廃炉発官R2第261号
令和3年2月17日

福島第一原子力発電所 特定原子力施設に係る実施計画 変更認可申請書

放射性物質分析・研究施設第1棟の運用開始に伴い、下記の通り変更を行う。
併せて、工業標準化法の改正に伴う記載の適正化を行う。

図2.15-8 モニタリングポスト配置図

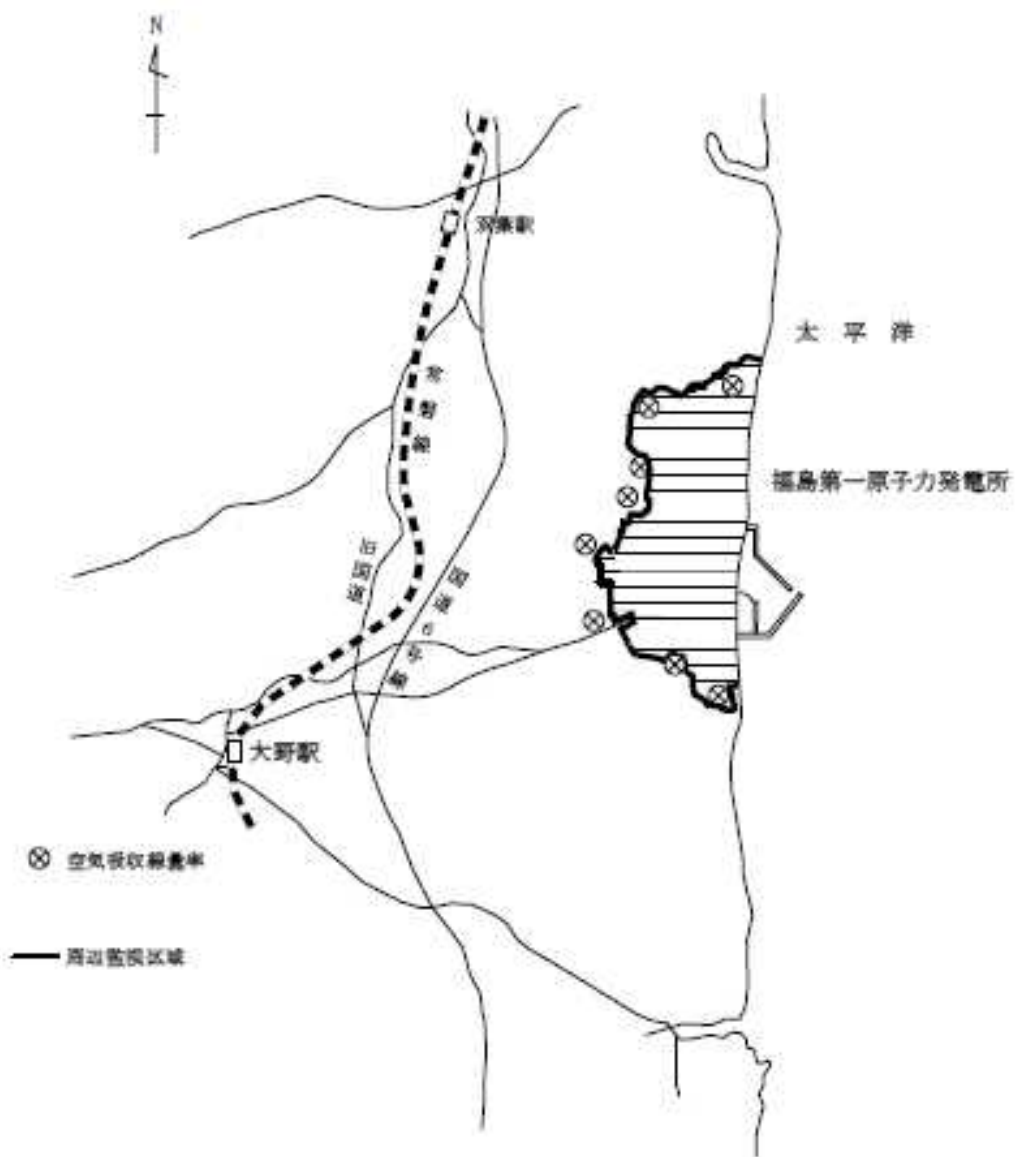
添付資料-2

- ・放射性物質分析・研究施設第1棟の運用開始に伴う周辺監視区域境界の変更

図 6 0

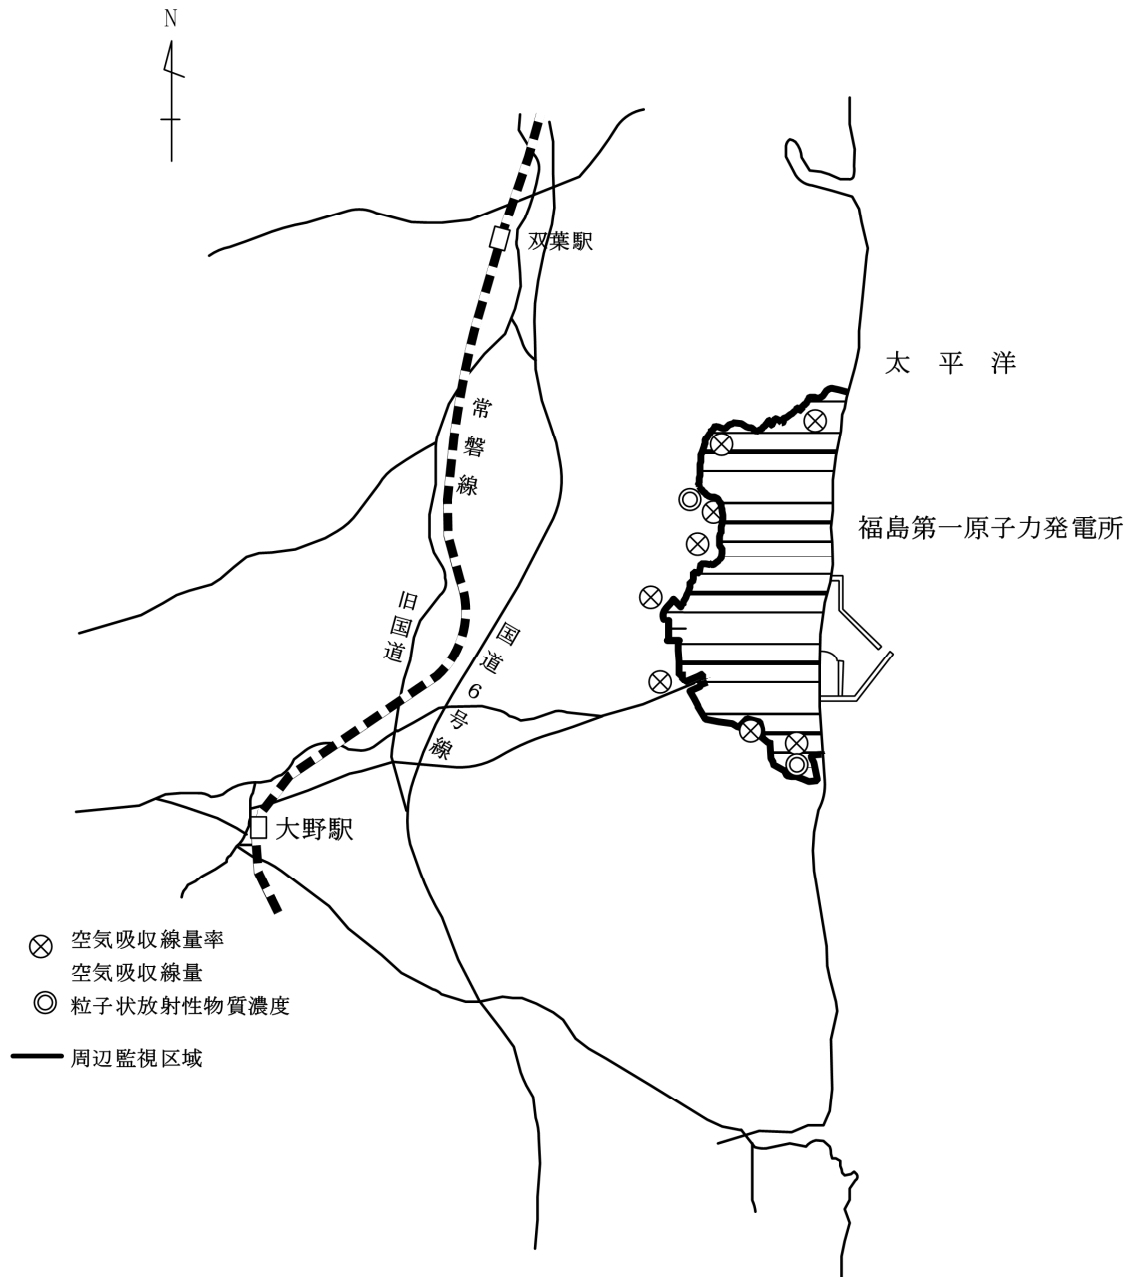
第57条, 第60条

- ・放射性物質分析・研究施設第1棟の設置に伴う変更

2. 第57条の図57，第60条の図60，添付1（管理区域図）の全体図における周辺監視区域境界及び添付2（管理対象区域図）の全体図における周辺監視区域境界については、放射性物質分析・研究施設第1棟の設置に伴う周辺監視区域柵の設置工事が終了した時点から適用することとし、それまでの間は従前の例による。
3. 添付1（管理区域図）の全体図における放射性物質分析・研究施設第1棟及び放射性物質分析・研究施設第1棟の管理区域図面並びに添付2（管理対象区域図）の全体図における放射性物質分析・研究施設第1棟及び放射性物質分析・研究施設第1棟の管理対象区域図面の変更は、それぞれの区域の区域区分の変更をもって適用することとし、それまでの間は従前の例による。

図 1 0 1

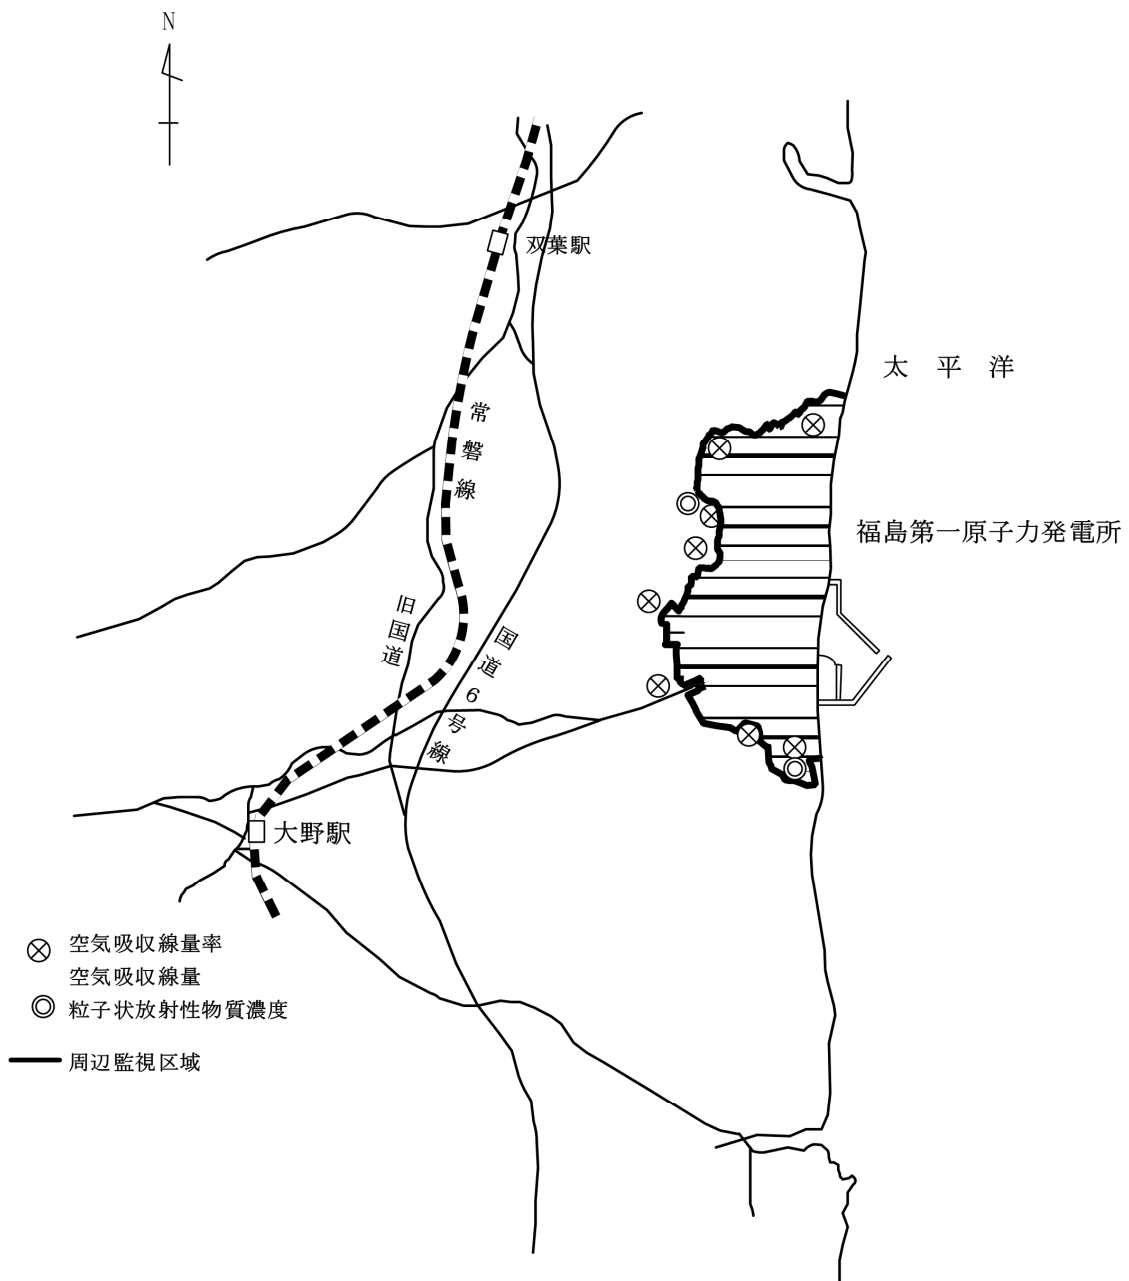
第98条, 第101条

・放射性物質分析・研究施設第1棟の設置に伴う変更

2. 第98条の図98，第101条の図101，添付1（管理区域図）の全体図における周辺監視区域境界及び添付2（管理対象区域図）の全体図における周辺監視区域境界については、放射性物質分析・研究施設第1棟の設置に伴う周辺監視区域柵の設置工事が終了した時点から適用することとし、それまでの間は従前の例による。
3. 添付1（管理区域図）の全体図における放射性物質分析・研究施設第1棟及び放射性物質分析・研究施設第1棟の管理区域図面並びに添付2（管理対象区域図）の全体図における放射性物質分析・研究施設第1棟及び放射性物質分析・研究施設第1棟の管理対象区域図面の変更は、それぞれの区域の区域区分の変更をもって適用することとし、それまでの間は従前の例による。

図3. 1-1 周辺監視区域図

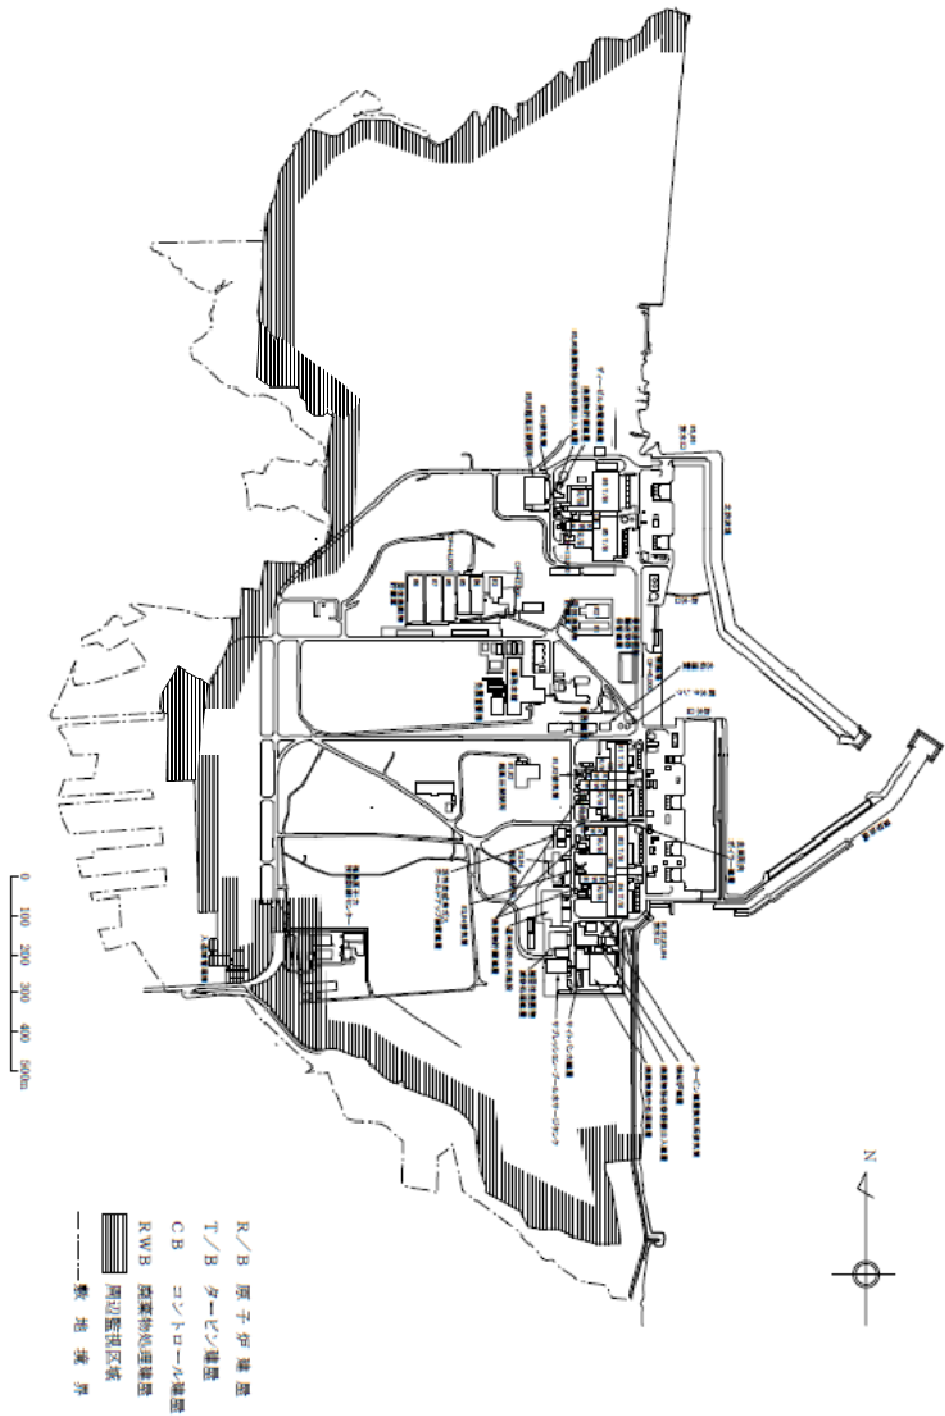
本文

・放射性物質分析・研究施設第1棟の運用開始に伴う周辺監視区域境界の変更
